### **Indsigelse til påtænkt cykelsti fra Borum til Herskind.**

På vegne af Landsbyrådet for Herskind, Skivholme og Herskindhede tager vi hermed kontakt, fordi vi ønsker at påvirke jeres vurdering af linjeføringen af cykelstien.

Billede 1.

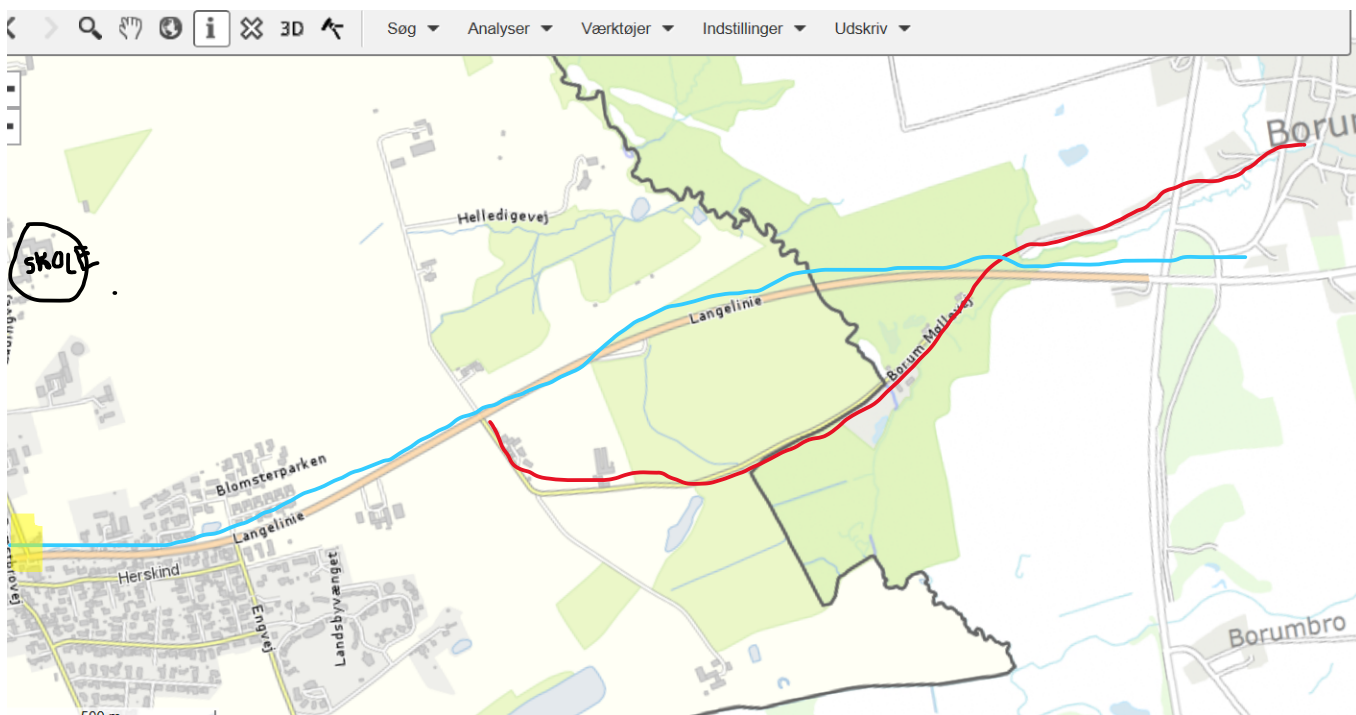
1. Vi ønsker at linjeføringen ikke lægges ned gennem skoven ved Borum Møllevej, men kommer til at følge Langelinie hele vejen fra Borum by til Herskind by. Sådan at cykelstien føres i lige linje helt fra Skjørring gennem Herskind til Borum. Hvis stien drejer ned over skoven vil folk snyde sig selv, og køre langs Langelinie på vejstykket, hvor de burde cykle ned over skoven og Borum Møllevej. Skovstykket er mørkt og utrygt at cykle på, i de mørke perioder af året og det virker meget utilsigtet at skulle køre fra Langelinie for at køre den vej ned igennem. Herudover er asfalten virkelig nedslidt i øjeblikket.

2. Vi ønsker vejen ført i nordlig side af Langelinie, så den følger cykelstien helt fra Skjørring gennem Herskind, hvor placeringen ligger nordligt. Det dur ikke, at de bløde trafikanter skal krydse vejen flere steder, for at kunne cykle på cykelstien. Allerede er der problemer med, at cyklister fra Sjelle skal krydse vejen ved helleanlægget ved firmaet KRAN ELEKTRO.

Her er der i forvejen rigtig dårlig sigtbarhed i svinget, og cykelstien stopper op, og lader de bløde trafikanter blande sig i trafikken, for så igen at blive ført til cykelsti lige i svinget, hvor sigtbarheden er dårlig pga smal passage, uhensigtsmæssig skiltning og farlig placeret cykelstiføring. Her har lastbiler fra bl.a. Herskind Savværk flere gange væltet de afskærmningsstolper, der står i svinget for at skille cykelsti og vej. Se billede 1.

Vores ønske er streget frem her med lyseblåt, hvorimod den røde streg viser vejen via Borum Møllevej og skoven. Gul viser det farlige sving op mod skolen.
